广东德晟建筑设计研究院　设计修改(补充)通知单

本次通知单共4 页第 1 页

建设单位	珠海九控房地产有限公司	专业名称	电 气	修改原因或依据: 深化设计
工程名称/子项名称	珠海翠湖香山国际花园地块一 三、四期	修改图纸号 修改图纸名称		
工程代号	2015-珠-12	修改日期	2019.3.29

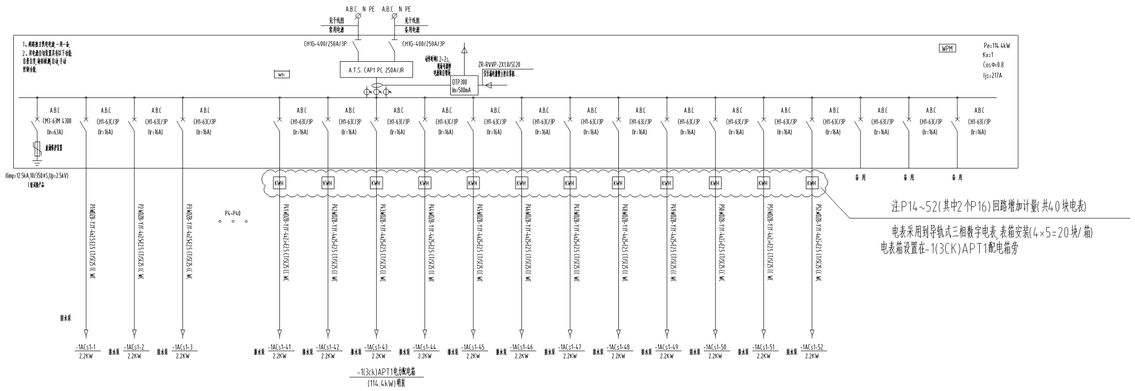
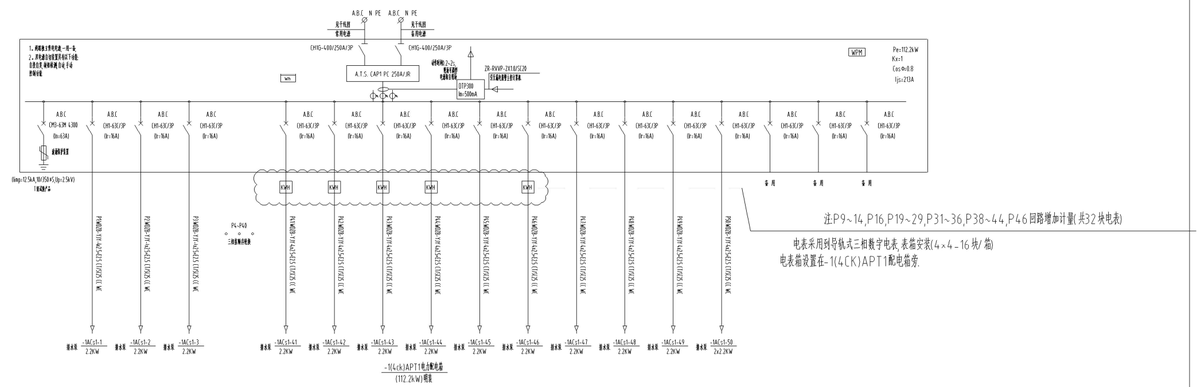
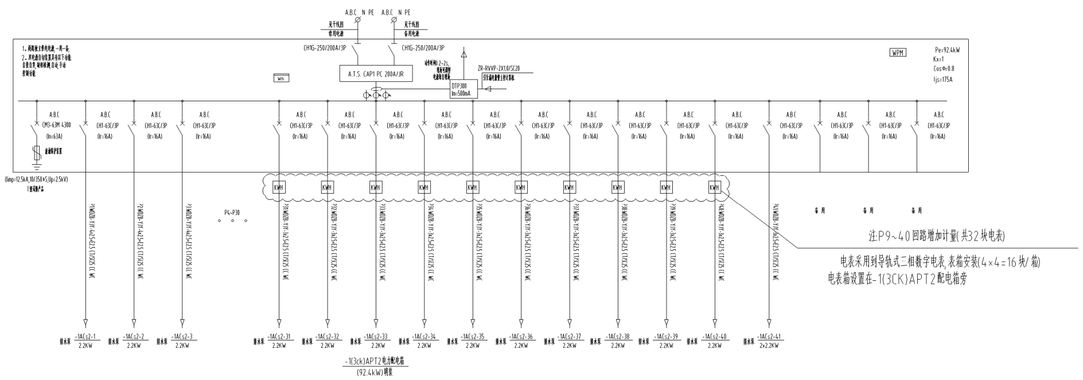
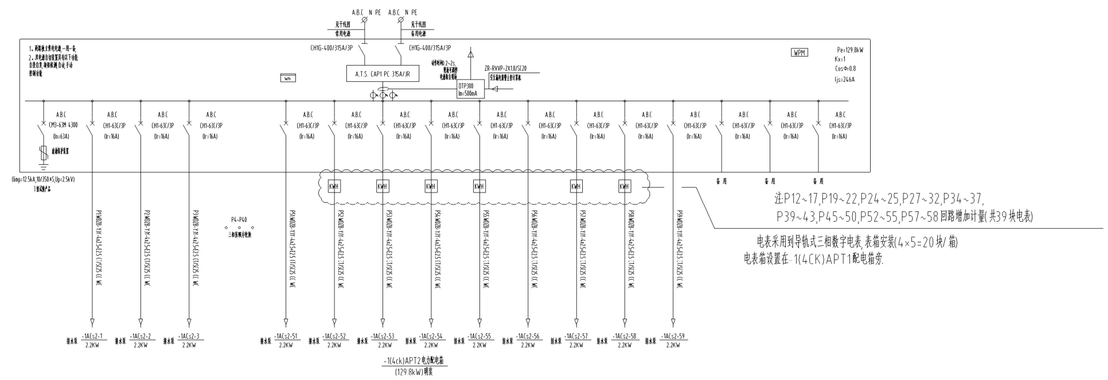
4、赠送地下室内消火栓、消火栓按钮调整,详见附图。

5、赠送地下室内排水泵增加计量,详见附图。
